一般廃棄物及び産業廃棄物の最終処分場建設事業に係る環境影響評価方法書
 審査会(令和4年6月20日)での意見等に対する事業者の見解

資料2

陸生動物調査地点位置図

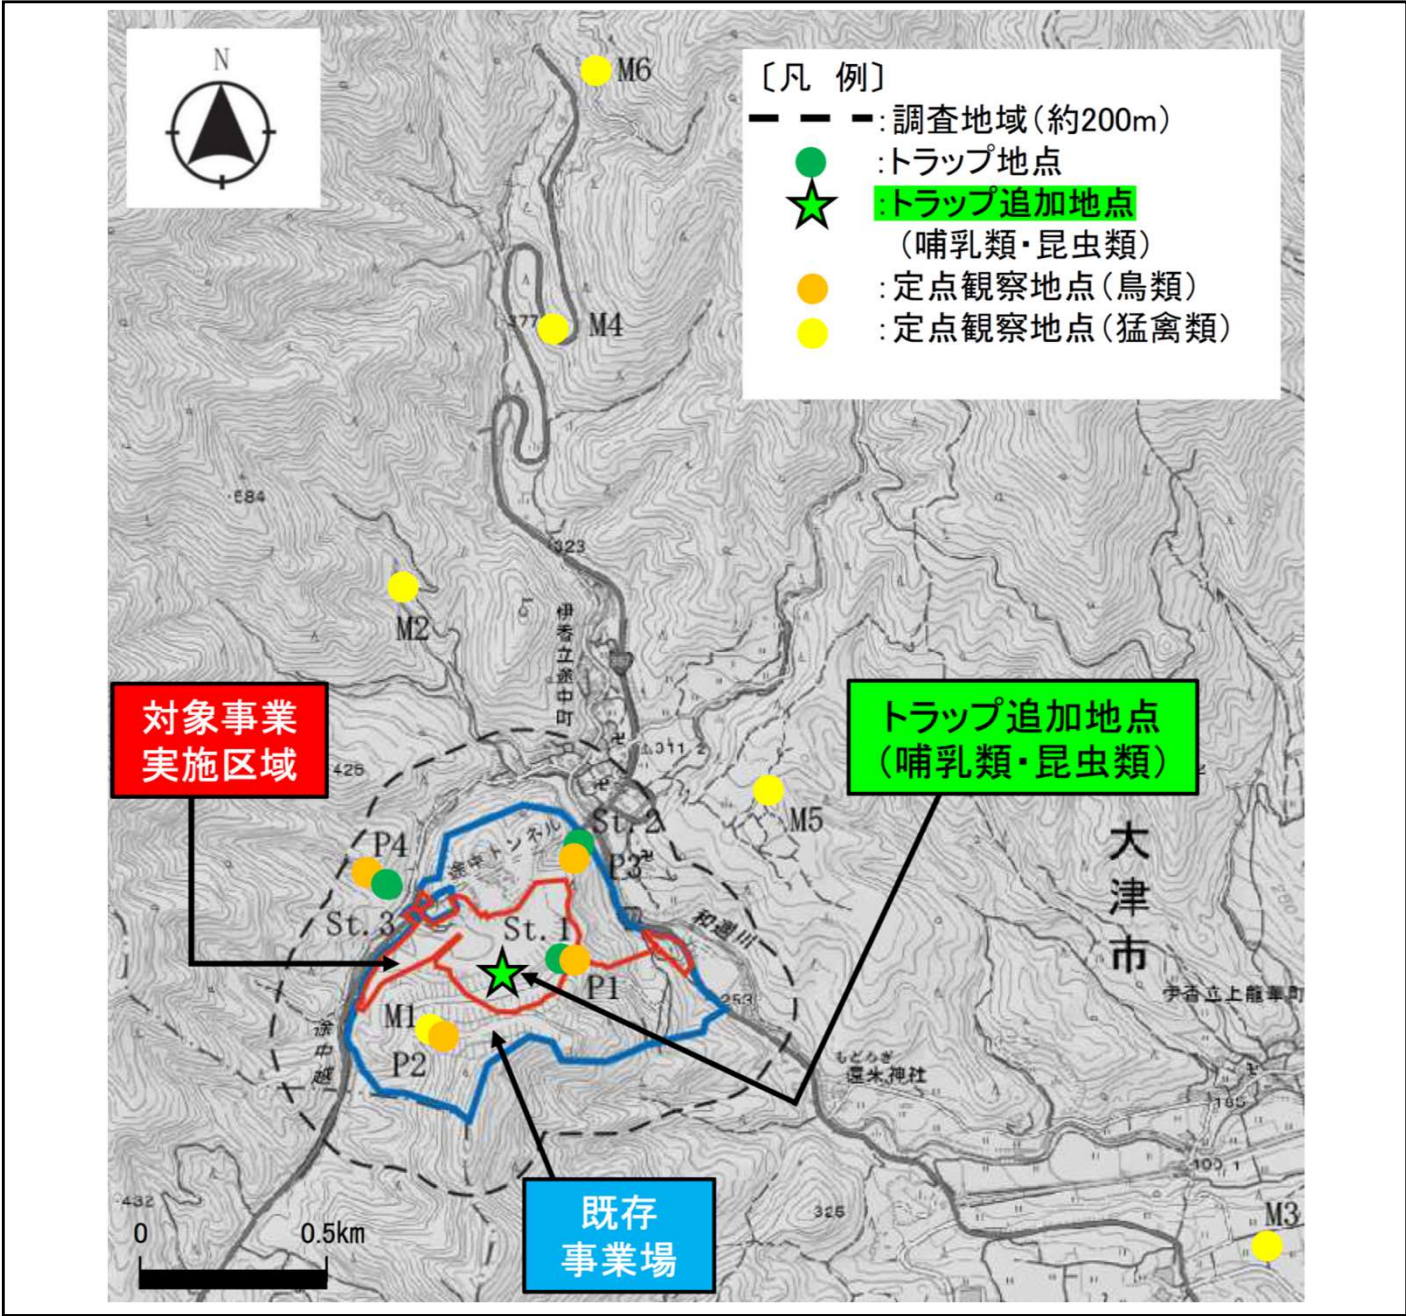
9	動物	浸出液処理設備が設置される場所(B案)と和邇川の接する場所に草地が確認できるが、ここは調査地点としないのか。また、改変される土地について、草地はないという理解でよいのか。	浸出液処理設備の設置予定場所(B案)は、既に木くずの破碎処理施設等があるため、草地はありません。その他の改変場所については、大部分が採石場です。採石場では、草地と呼べる広がりを持った場所はありませんが、一部草地化している場所もあるため、調査地点として1地点を選定しました。
10	動物	改変区域の調査地点が1地点のみであり、草地性の動物が十分に把握ができるか疑問である。	ご指摘の内容を踏まえて、改変区域中央で草地化している場所にトラップ点(哺乳類・昆虫類)を1地点追加いたしました。追加地点の位置は別紙1のとおりです。

採石業開始(1970年(昭和45年))から約14年経過

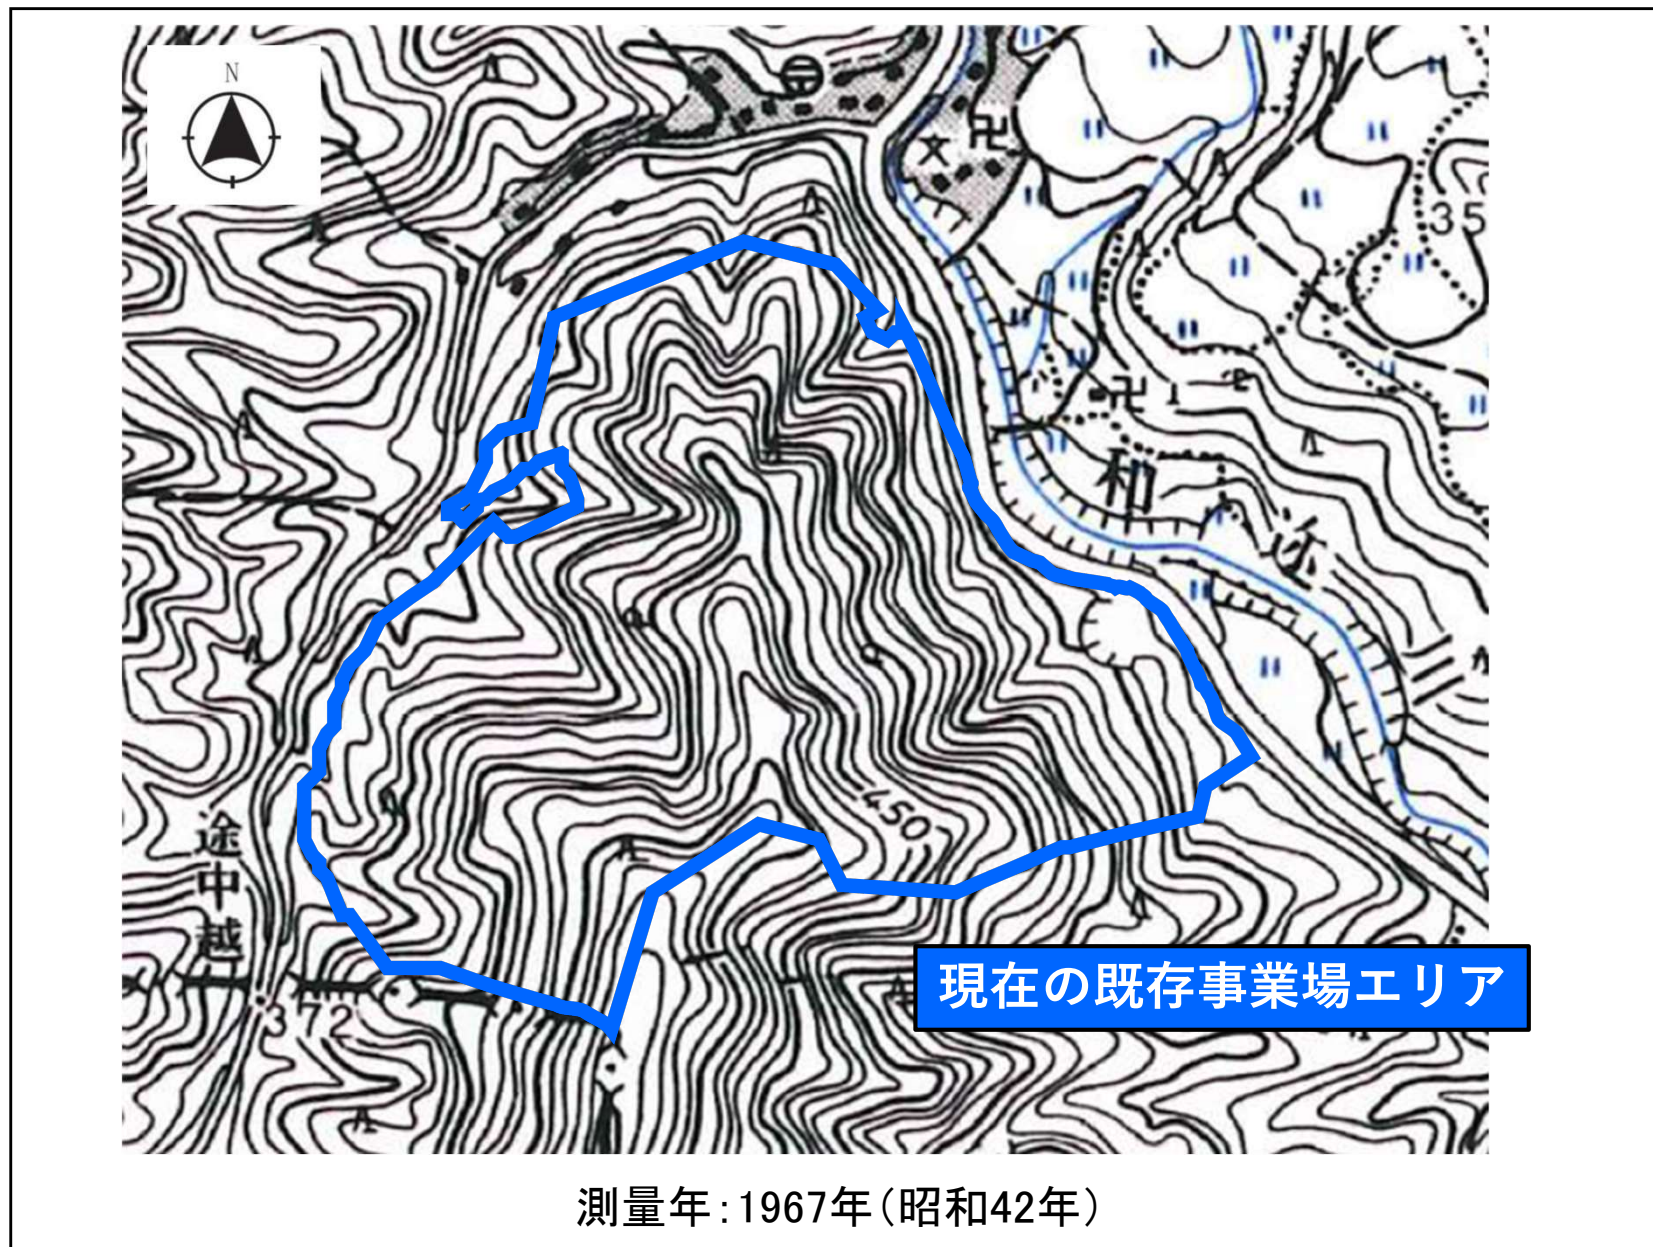
番号	項目	審査会(令和4年6月20日)での意見等	意見等に対する事業者見解
16	景観	採石前の写真等が残っていないのであれば、地形図等で大まかな山容等を復元いただき、今回のフォトモンタージュと比較いただきたい。そうすることで地元の方からも評価いただけるのではないかと。	採石前の写真を探しましたが、フォトモンタージュで活用できそうな視点での写真はありませんでした。 入手できた当時の航空写真(国土地理院:昭和50年撮影、山崎砂利商店:昭和50年・昭和59年撮影)及び地形図(別紙2参照)から、大まかな山容等を復元して今回のフォトモンタージュと比較し、予測・評価を行います。
17	文化財	埋蔵文化財について、対象事業実施区域より北東約200メートルに勝華寺遺跡がある、と方法書に記載されている。埋蔵文化財は地表面ではわかりづらく、200メートルは限りなく隣接している、という評価になるが、この扱いはどのように考えているか。	事業実施区域は採石場として既に改変がされている場所です。配慮書時点でも文化財についてはご指摘をいただいております。当時確認した者に確認したところ、その時点においても文化財は発見されていません。ただし、浸出液処理設備の工事により付近を改変するため、文化財が発見された場合は速やかに大津市へ届出を行います。
18	その他	類似施設での1,4-ジオキサンの処理はどのような状況か。原水の状況が把握できていないと、処理のフローも決まらないのではないかと。	第1回審査会では、「1,4-ジオキサンの処理は、類似施設において曝気での大気拡散を行っている。」と回答しましたが、曝気処理による大気拡散処理は誤りで、凝集沈殿処理及び活性炭吸着処理による処理工程にて1,4-ジオキサンが微量ながら除去できている状況です。 過去3年(2018年～2020年)における類似施設での1,4-ジオキサンの原水濃度は、0.05未満～0.84mg/lであり、浸出液処理設備での処理後の放流濃度は、いずれも0.05mg/l未満です(1,4-ジオキサンの放流水基準:0.5mg/l)。
19	その他	1,4-ジオキサンの大気に関する規制はあるのか。	1,4-ジオキサンについては、大気に関する規制基準または指針値は定められていません。なお、労働安全衛生法に基づく作業環境測定では、1,4-ジオキサンを製造または取り扱っている屋内作業場での管理濃度として大気中の濃度10ppmが設定されています。管理濃度は、作業場所の環境状態の良否を判定する基準として設けられたものです。
